改善箇所説明図

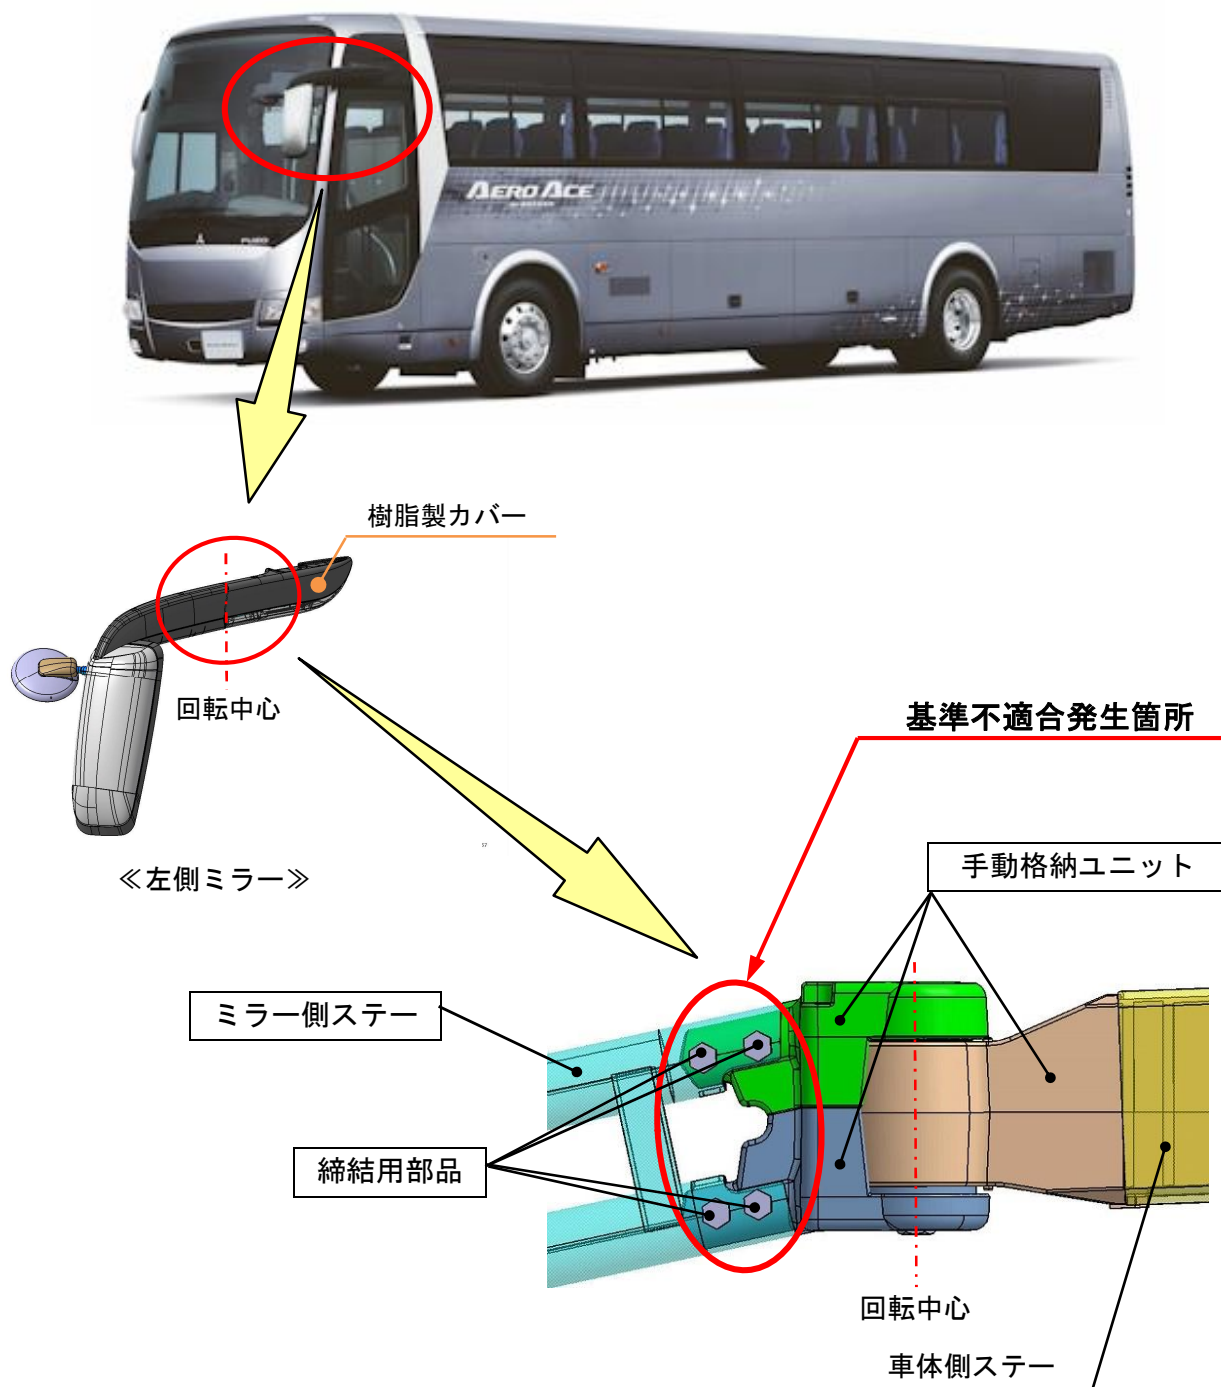
手動格納式左側ミラーにおいて、評価方法の検討が不十分のため、走行時の振動等により手動格納式ユニットのユニットフランジ部に亀裂が生じることがある。そのため、そのままの状態で使用を続けると亀裂が進展して、最悪の場合、ミラーが脱落するおそれがある。

全車両、手動格納ユニット、ミラー側ステー、およびこれらの締結用部品を対策品に交換する。

注：□ は、交換部品を示す。
